**Etude d'impact sur l'environnement  
Amélioration de la route 132 - Pointe-au-Père**

Réponse du ministère des Transports  
aux questions du ministère de l'Environnement  
Volet 2 - Questions nos 21 à 34

## Projet d'amélioration de la route 132 à Pointe-au-Père

### RÉPONSES AUX QUESTIONS COMPLÉMENTAIRES DU MINISTÈRE DE L'ENVIRONNEMENT CONCERNANT L'ÉTUDE D'IMPACT SONORE

**Figures 1A et 1B**

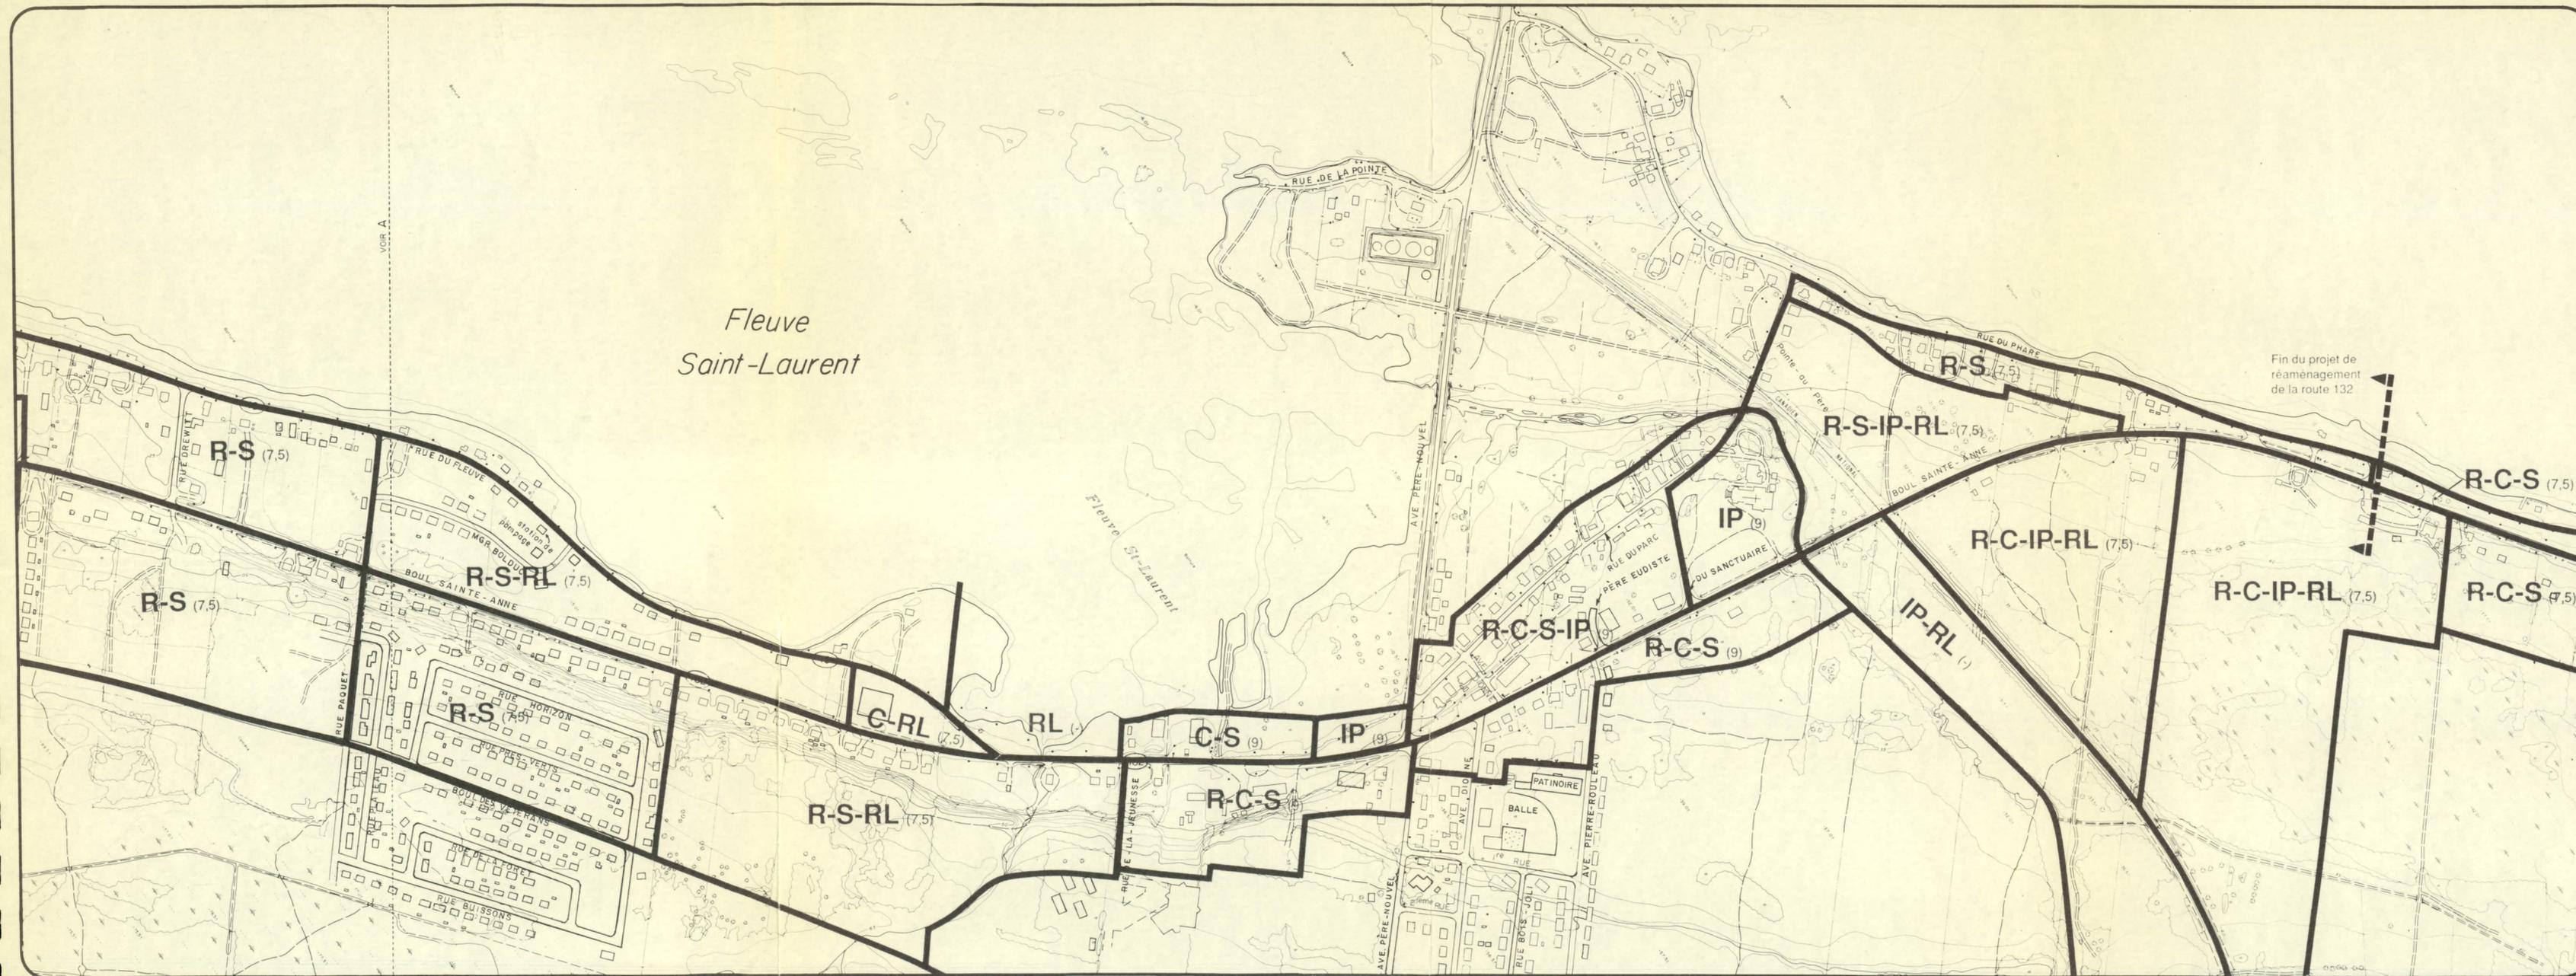
Il n'y a pas de carte de zonage du territoire, ce qui nous permettrait d'avoir une meilleure idée de la situation du projet. Pourriez-vous les produire?

La carte de zonage municipal du territoire est reproduite sur les feuillets 1A et 1B en annexe.
